INFORME TÉCNICO ARQUITECTÓNICO N° STHV-DMGT-AH-A-2022-038
“PROYECTO DE OBRA NUEVA EDIFICIO FLIA SOTO CAJAS”

En atención al trámite N° STHV-2022-1275-E, ingresado a esta Secretaría el 26 de mayo de 2022, mediante el cual solicita la revisión de las ingenierías con el fin de poder continuar con el proceso de aprobación de proyecto “Edificio Flia. Soto Cajas”, propuesto en el predio N° 3518092; se emite el siguiente informe arquitectónico:

FACHADA DEL PREDIO BALDÍO Y ENTORNO (fotografía tomada de la memoria fotográfica presentada)

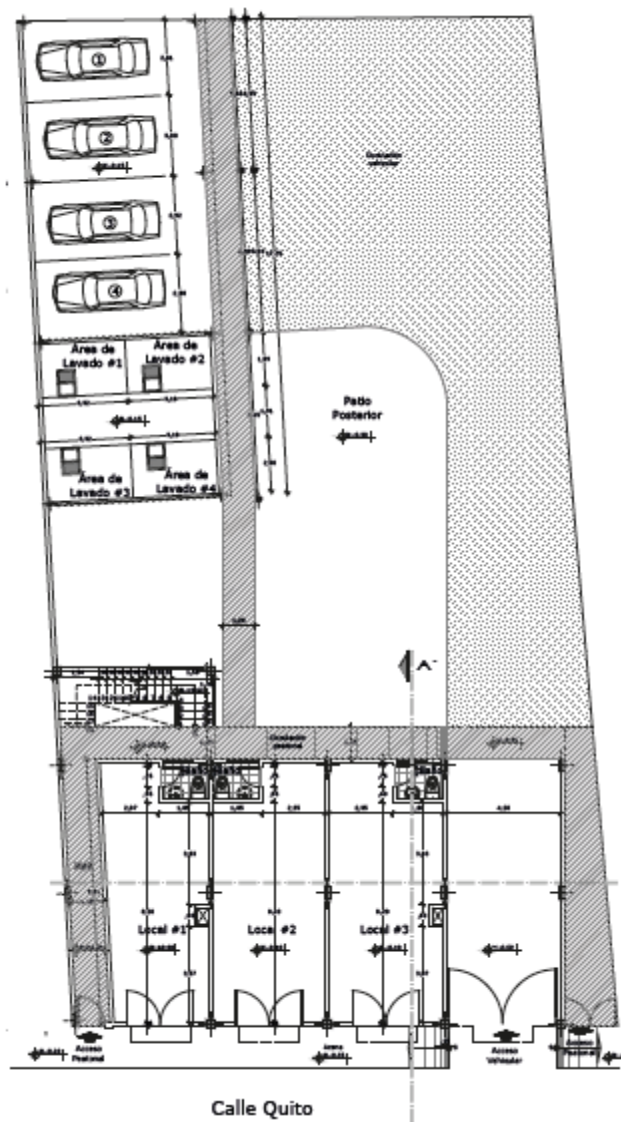
La propuesta ingresada corresponde a un proyecto de obra nueva, en el predio 3518092, el cual es un lote baldío, consiste en una edificación de dos pisos con dos accesos peatonales y uno vehicular. Se acoplará a la morfología del entorno, ya que se utilizará cubiertas inclinadas las cuales serán de madera recubiertas de teja de barro cocido, se utilizará mamposterías de ladrillo y balcones. En la parte posterior se ubican las gradas, al igual que los parqueaderos y un patio posterior comunal.

Fachadas Calle Quito Propuesta Nuevo Proyecto

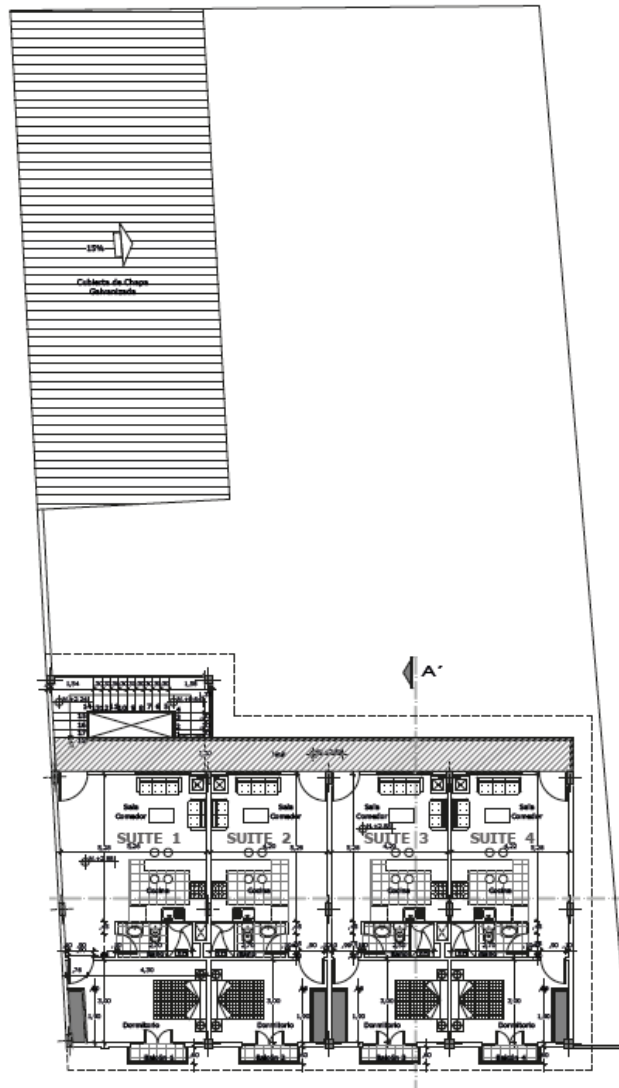
Conformada por 4 suites, cada una con los siguientes espacios: sala comedor, cocina 1 baño completo y un dormitorio con un balcón y gradas.
